**AVIS RELATIF À LA PROTECTION
CONTRE LES EVENTUELS EFFETS NOCIFS ET NUISANCES
PROVOQUÉS PAR LES RAYONNEMENTS NON IONISANTS
GÉNÉRÉS PAR DES ANTENNES ÉMETTRICES STATIONNAIRES**

Commune : CHARLEROI - Exploitant : PROXIMUS

Référence exploitant : 71PRI_04

Rapport n° 1896 / 2025

Figure 1 : Vue en plan des lieux de séjour et des points de contrôle

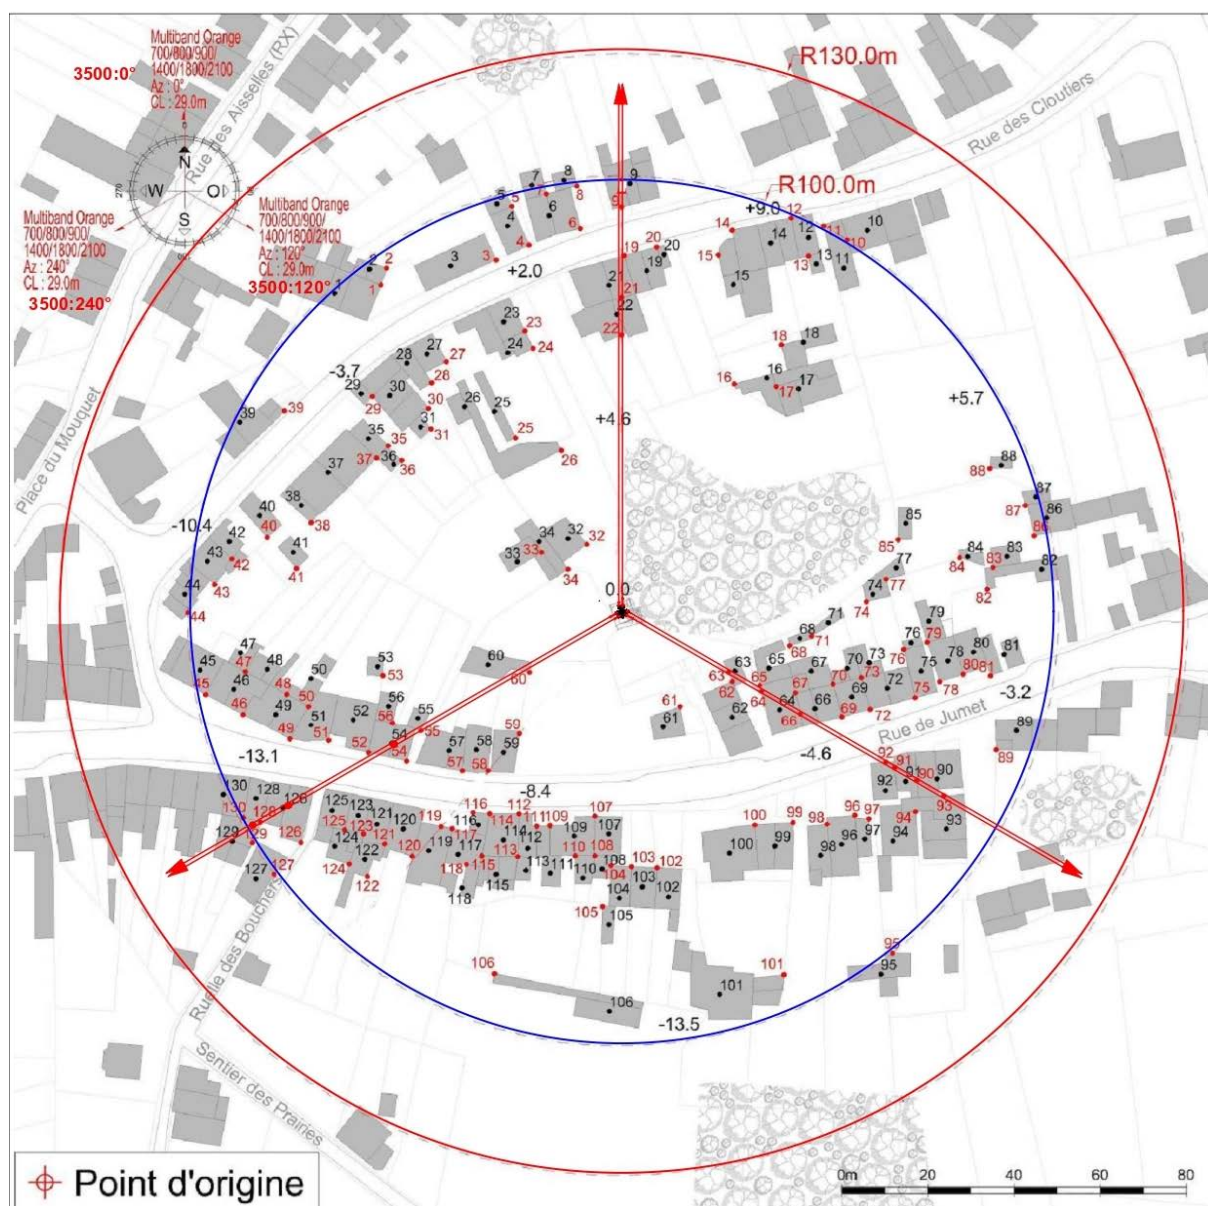
Les fréquences d'émission, la puissance rayonnée par chacune des antennes et leur gain permettent de déterminer le rayon de la zone à analyser. Tout dépassement de la limite par installation est exclu en dehors de cette zone. Le tableau 2 reprend les 35 LS² pour lesquels l'indice d'exposition est le plus élevé. Les différentes colonnes indiquent :

- le numéro du point de contrôle repris sur un des plans de la figure 1;
- le numéro du LS dans lequel se trouve le point de contrôle de la 1^{ère} colonne ;
- l'atténuation d'obstacle prise en compte pour le calcul de l'indice d'exposition dans le LS ;
- le résultat du calcul de l'indice d'exposition.

En ce qui concerne les antennes de l'installation mentionnées dans le tableau 1, la distance maximale à laquelle la limite pourrait être atteinte, à l'extérieur, est égale à 99,1 m. S'il n'y a pas de LS à une distance inférieure, les antennes respectent forcément la limite d'immission.

Dans le cas des LS situés à l'intérieur des bâtiments, une atténuation d'obstacle est prise en compte et il en résulte que la distance maximale à laquelle la limite pourrait être atteinte se réduit à 70,5 m.

Figure 2 : Vue en plan des installations d'antennes dans un rayon de 300 mètres autour de l'installation faisant l'objet de la demande d'avis

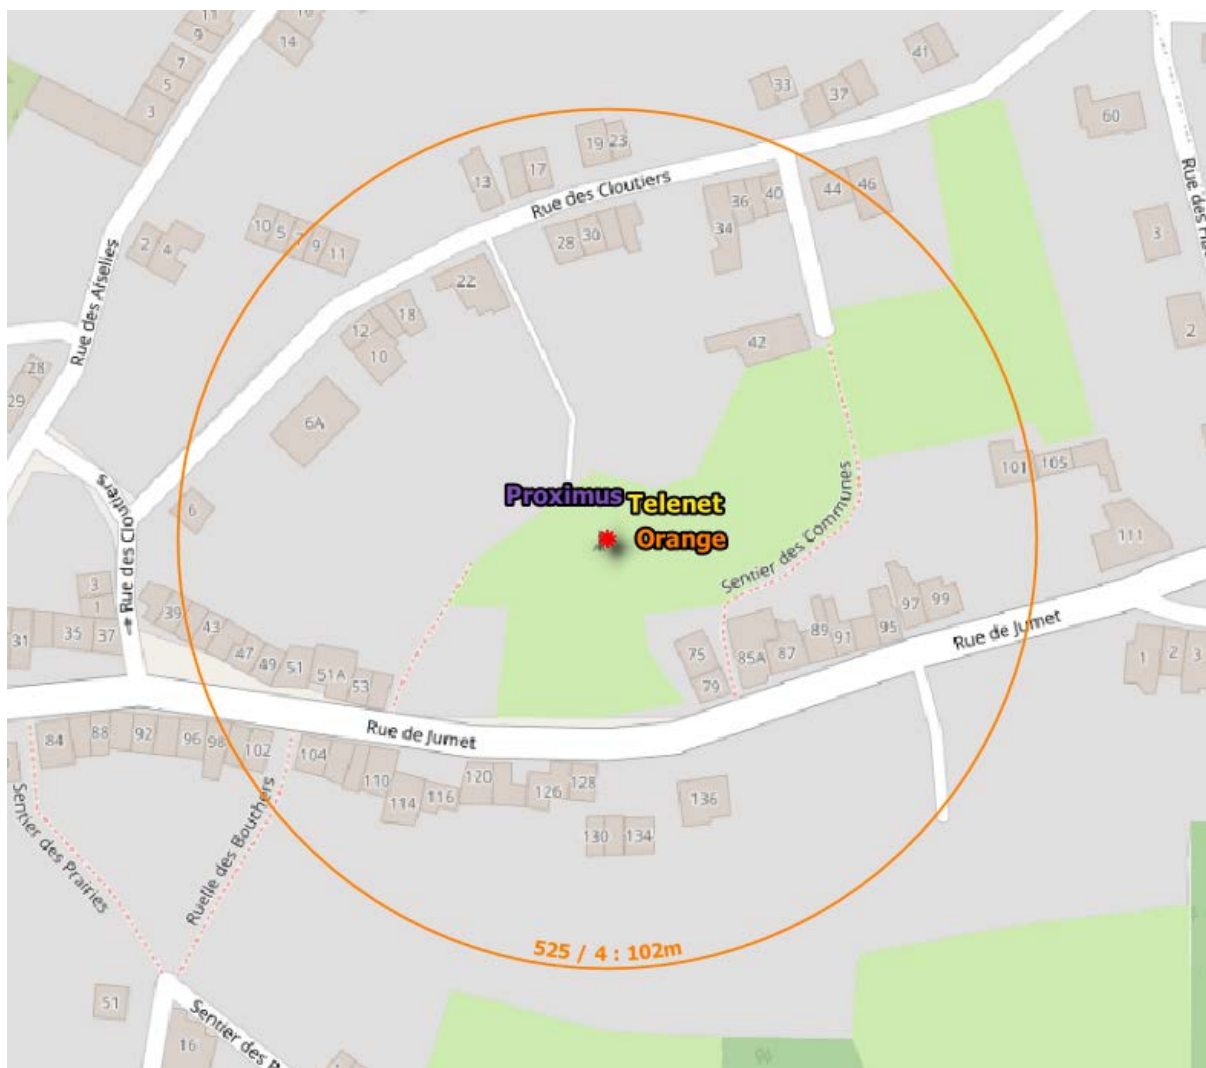
Le plan en projection verticale de la figure 2 indique la localisation des installations d'antennes émettrices stationnaires visées par le décret et situées dans un rayon de 300 mètres autour de l'installation référencée dans le paragraphe 2 et localisée au centre du cercle. Les données de localisation de ces antennes et les avis correspondant sont accessibles via le cadastre en ligne des antennes émettrices stationnaires⁸. Les installations prises en compte dans l'évaluation du respect de la limite cumulative sont les installations d'antennes émettrices déclarées en service par l'exploitant à la date du présent avis, à l'exception de l'installation référencée dans le paragraphe 2 et éventuellement d'autres installations ayant fait l'objet d'une demande d'avis à la même date et qui sont situées à l'intérieur de la zone de 300 mètres de rayon.

- il y a au plus 4 installations d'antennes émettrices stationnaires présentes dans la zone d'évaluation de 300 mètres de rayon représentée dans la figure 2, y inclus l'installation référencée dans le paragraphe 2 : la limite cumulative définie à l'article 4, §2 du décret est nécessairement respectée dans les lieux de séjour à l'intérieur de la zone d'évaluation de 300 mètres de rayon ;

- b) il y a exactement 5 installations d'antennes émettrices stationnaires présentes dans la zone d'évaluation de 300 mètres de rayon représentée dans la figure 2, y inclus l'installation référencée dans le paragraphe 2 et il existe, pour 3 ou 4 de ces installations, un avis attestant le respect de la limite abrogée de 3 V/m : la limite cumulative définie à l'article 4, §2 du décret est nécessairement respectée dans les lieux de séjour à l'intérieur de la zone d'évaluation de 300 mètres de rayon ;

- c) dans tous les autres cas, il a été vérifié que la limite cumulative définie à l'article 4, §2 du décret n'est pas dépassée dans les lieux de séjour sur base du nombre d'installations localisées dans la zone d'évaluation de 300 mètres de rayon représentée dans la figure 2, de leur localisation ainsi que des données inscrites dans la figure 1 et au paragraphe 4 du présent avis et dans les avis attestant le respect de la limite par installation ou de la limite abrogée de 3 V/m relatifs aux autres installations reprises dans la figure 2.

Compte tenu des considérations ci-dessus, il apparaît que l'intensité du rayonnement électromagnétique généré, dans les lieux de séjour situés dans un rayon de 300 mètres autour de l'installation référencée dans le paragraphe 2, par l'ensemble des antennes émettrices stationnaires de l'ensemble des exploitants du même site d'antennes émettrices stationnaires respecte la limite fixée à l'article 4, § 2 du décret.
